# 令和元年度第2回越美砂防意見交換会

# 平成30年度 越美山系ナンノ谷砂防ダム3号災害復旧工事（仮設工）

# 平成30年度 越美山系ナンノ谷砂防ダム3号災害復旧工事 (堤体部地盤の設計)

# 平成30年度 越美山系ナンノ谷砂防堰堤1号改築工事 (道路部地質条件の設計)

図 9.2.7 施工 STEP-3 説明図

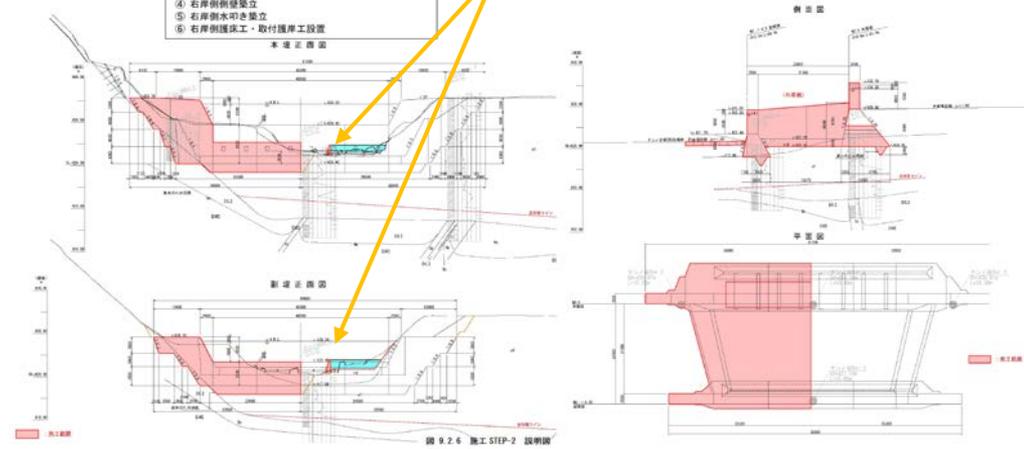
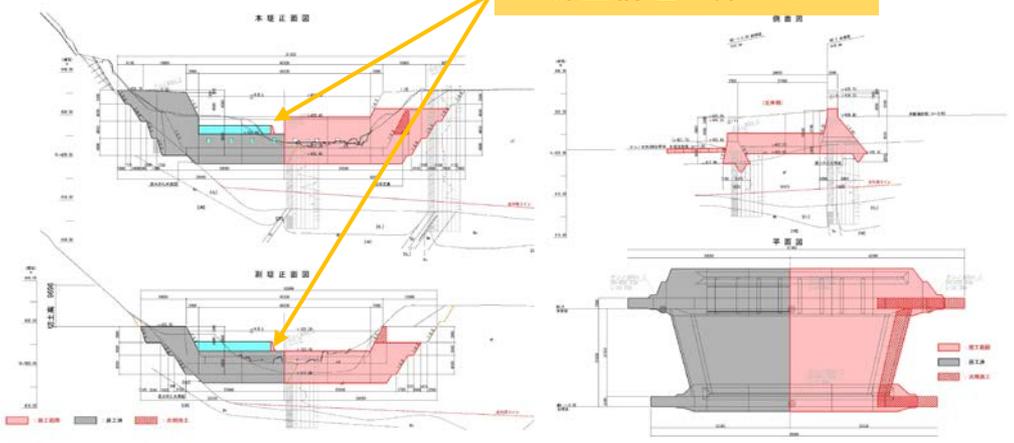
当初設計では、右岸・左岸それぞれで締め切り、半分ずつ施工する計画であった。

締め切り対象水位：  
175.8m3/sが流下可能な断面を確保  
(計画洪水流量の25%)

流量を確保するためには、大型土嚢では対応不可能な為、Co擁壁構造を検討

1. 用地の問題で着工が遅れた
2. 施工範囲を見直した
3. 出水リスクを受け入れることにした

## 砂防堰堤構造図(1)

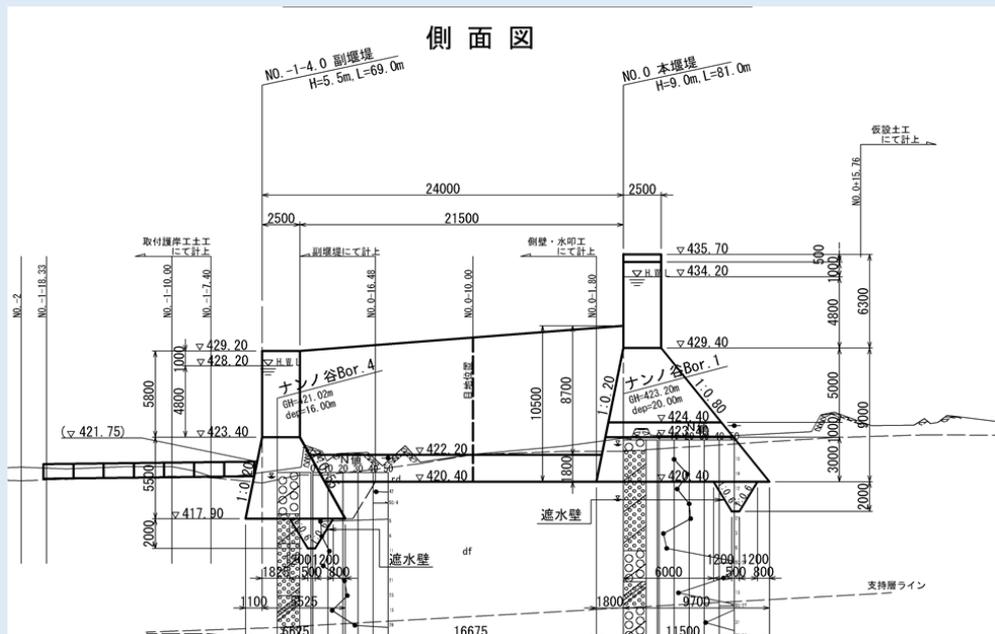
堰堤基礎地盤部のボーリング調査結果では、N値が15前後であり、十分な支持力が確保できない恐れがあるため設計に苦慮

工事初期(設計中)に、平板載荷試験を実施し、確認された支持力を元に堰堤設計を実施。

※具体的には、台形断面の形状にて対応

現場打ち擁壁部 (NO. 8付近)

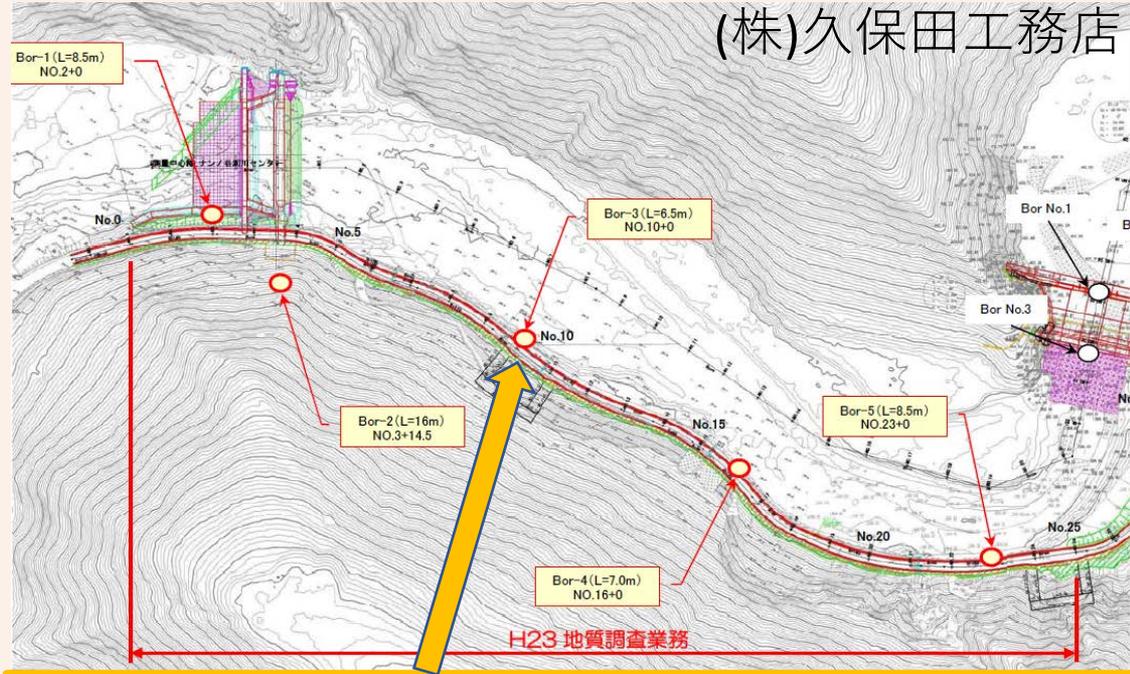
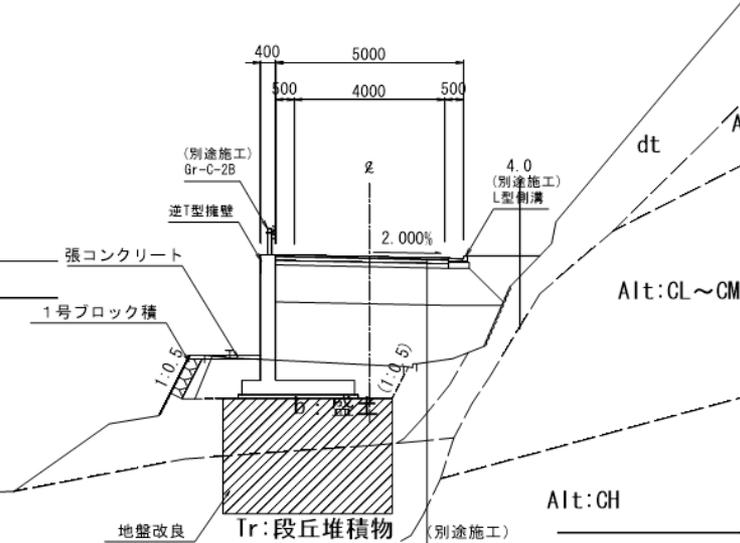
ボーリング成果より、N値が11程度しかなく、支持力不足が懸念されるため地盤改良を予定。

施工

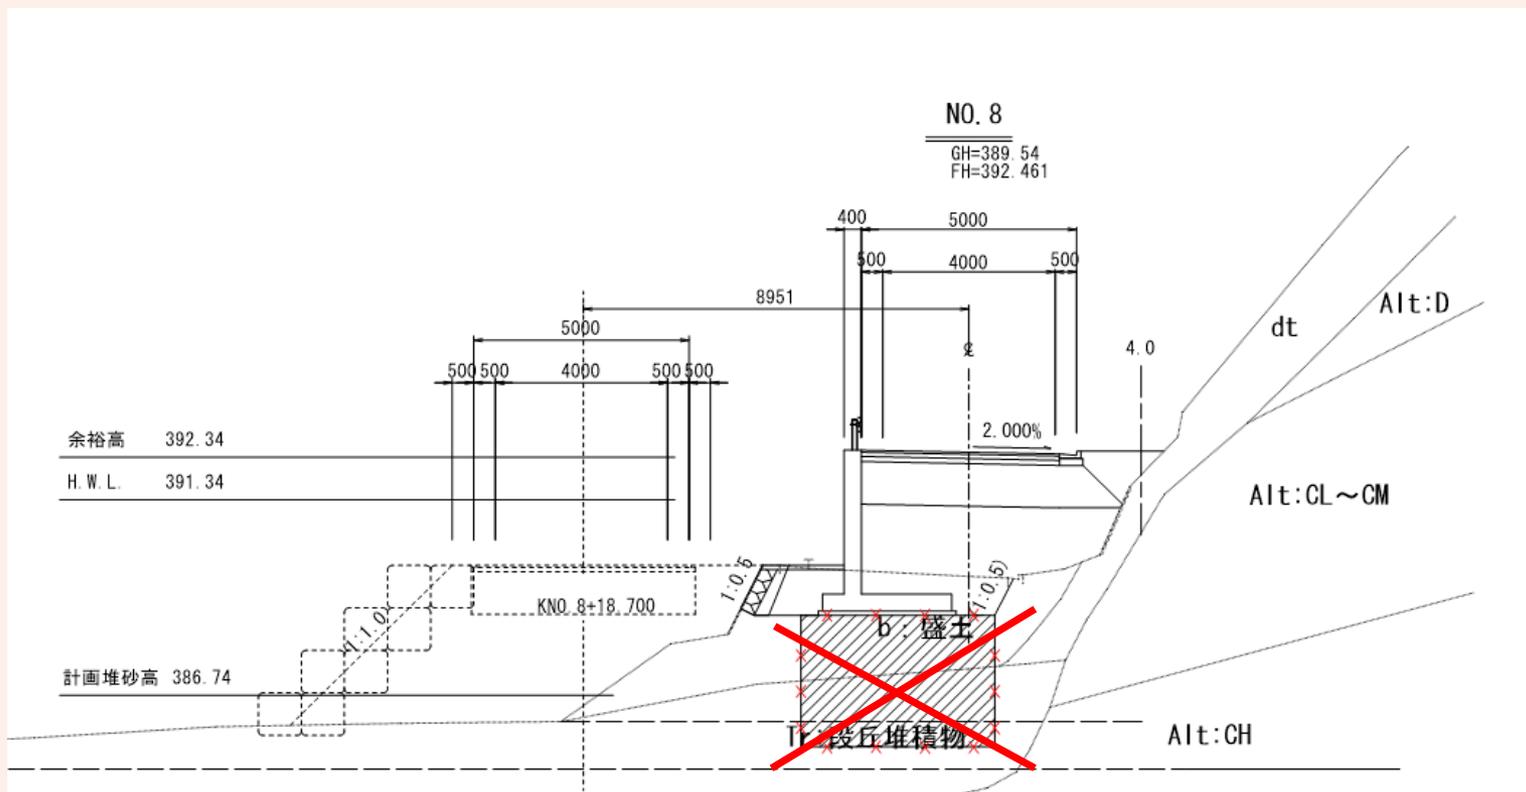
平板載荷試験を実施し、支持力を確認。

(設計荷重 300 KN/m<sup>2</sup>以上となる、許容支持力 306.5 KN/m<sup>2</sup>を確認)

支持力が確認されたため、地盤改良を施工対象外に変更
